ASUNTO: Autorización administrativa previa, autorización administrativa de construcción y declaración de utilidad pública de la adenda del proyecto de refuerzo de la interconexión eléctrica entre la Península e Illes Balears (segunda línea de interconexión 250 kV CC).

Expediente: PENBAL-2 (Refuerzo interconexión Península – Illes Balears)

Con relación al informe del Ayuntamiento de Alcúdia a la adenda del proyecto de ejecución de refuerzo de la interconexión eléctrica entre la Península e Illes Balears (segunda línea de interconexión 250 kV CC), con entrada en esta empresa el día 09 de febrero de 2026, Red Eléctrica de España, S.A.U. manifiesta lo siguiente.

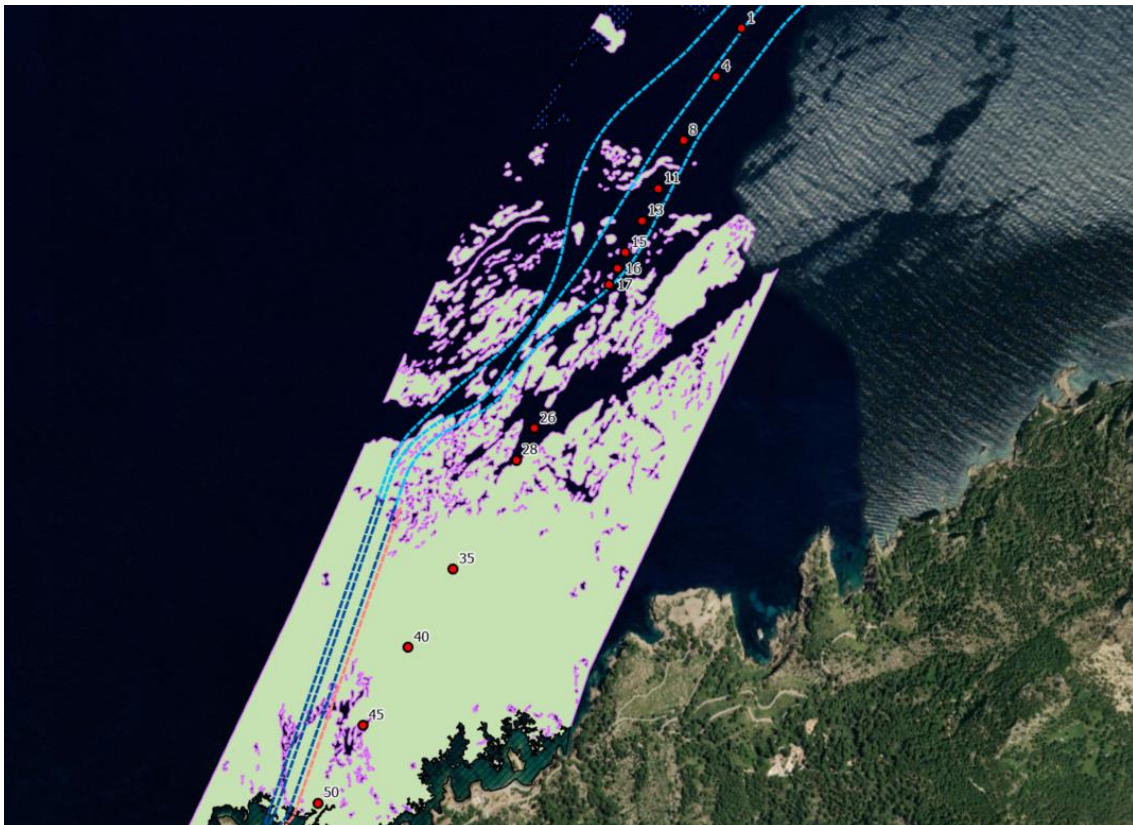
El informe de CBBA parte de considerar como la mejor propuesta de trazado terrestre la derivada de un aterraje por el centro de la bahía de Alcudia (alternativa 10bis), al ser la de menor longitud terrestre hasta el punto de entronque en el entorno de Es Murterar (nueva estación conversora de Sant Martí).

1. En primer lugar, se parte de que existe un aspecto clave y determinante en el proyecto y es que, para llegar a la Estación Conversora de Sant Martí, hay que entrar por alguna de las dos bahías que son Red Natura 2000 (LIC Badies de Pollença y Alcudia) y que no tienen ningún enclave de toda su zona litoral libre de *Posidonia oceanica*. Esta comunidad de fanerógamas es el Hábitat de Interés Comunitario prioritario (HIC 1120) determinado por la Directiva Hábitats. Esta Directiva encomienda a los estados miembros a evitar que en Red Natura 2000 se produzca deterioro de los HIC (en este caso el HIC 1120) que han motivado la designación del Espacio Red Natura 2000 (en este caso LIC Badies de Pollença y Alcudia). Ante esta situación de inevitable afección al HIC 1120, la Comisión Europea, con total seguridad, evaluaría de forma desfavorable cualquier opción de trazado del proyecto que no aplicara las “medidas de mitigación necesarias” (gráfico 1 de la Comunicación de la Comisión Europea (2021/C 437/01)). En este sentido, la principal medida de mitigación en cualquier proyecto de infraestructuras lineales se corresponde, como se defiende en el EIA y su posterior Adenda, con la elección de la solución de trazado marino y aterraje que minimice al máximo la afección al HIC 1120*, solución igualmente “consultada y validada por el público” tal y como también solicita el gráfico 1 de la Comunicación de la Comisión Europea (2021/C 437/01). De esta manera y con el añadido de la aplicación de medidas de restauración compensatoria de la posidonia, el trazado de proyecto por Sa Ferradura sería la única opción de trazado aceptable por la Comisión Europea.

Puntos estudiados en informe de CBBA sobre cobertura de *Posidonia* donde se observa que a partir del punto 160 no hay presencia de *Posidonia oceanica* En amarillo el tramo de afección valorado en el EIA como de afección a *Posidonia*

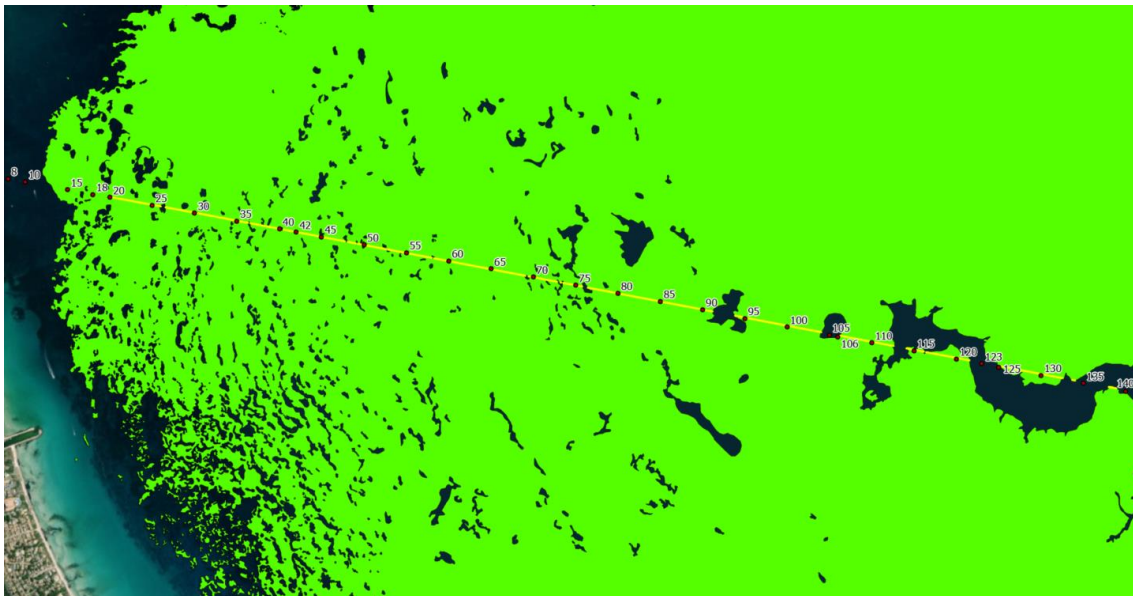
- El informe de CBBA pretende reflejar, en base a las tablas de las páginas de 11 a 20, la escasa afección en el trazado de la alternativa 10 a *Posidonia oceanica*. Sin embargo, lo hacen añadiendo un número muy elevado de puntos en los que todas las cartografías existentes ya muestra la ausencia de posidonia. Esta situación se produce desde los puntos 160 a 447 como se muestra en la siguiente imagen.

Arriba tramo de zanja sobre fondos de Maërl/rodolitos 10 meses (febrero de 2023) después del jetting. Abajo mismo tramo de zanja 19 meses después del jetting (noviembre de 2023) observándose una gran recuperación de esta comunidad sobre la zanja

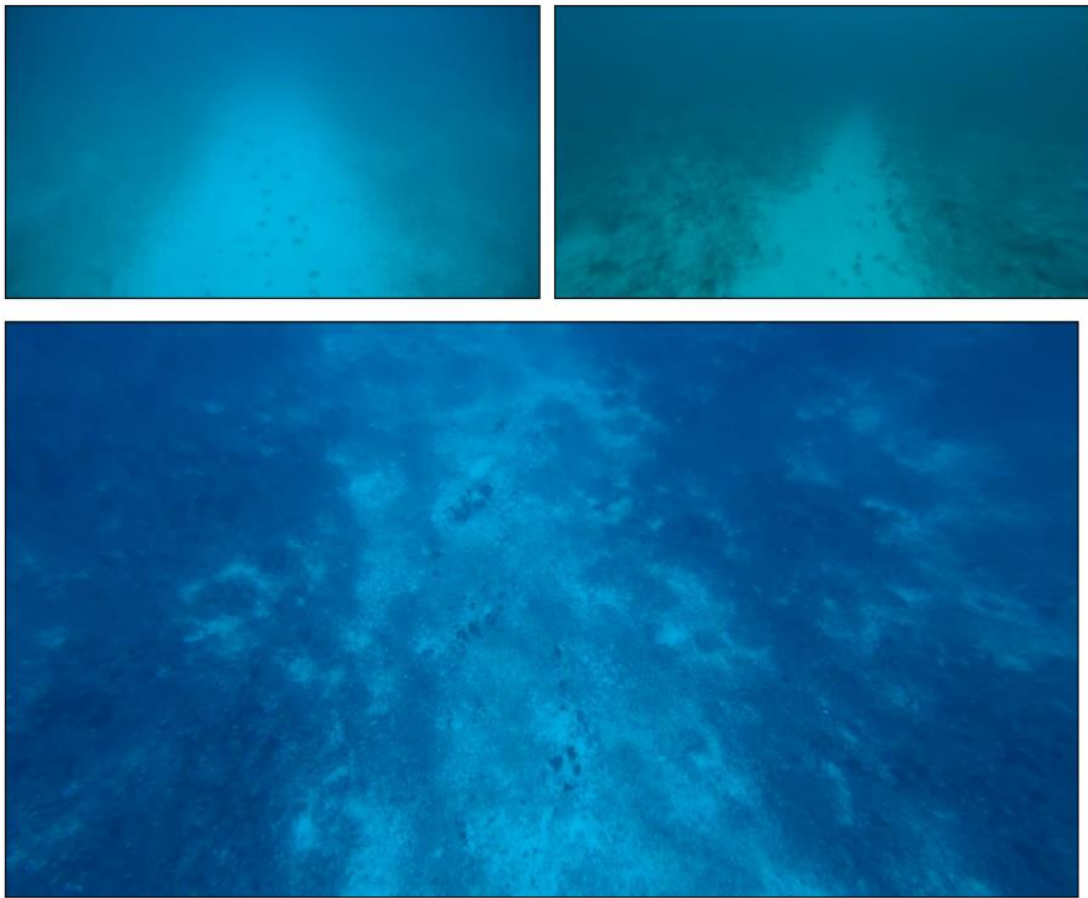
- El informe habla, igualmente, de la mayor presencia de maërl/rodolitos en la solución de trazado de proyecto (curiosamente para la alternativa 10 se elimina de la tabla la columna relativa a la presencia de rodolitos). En este sentido, indicar que la presencia de maërl/rodolitos no es un condicionante al proyecto, puesto que son una formación que, por experiencia de cables pasados instalados por Red Eléctrica se regenerara espontáneamente en apenas 20 meses, tal y como se muestra en la siguiente imagen.
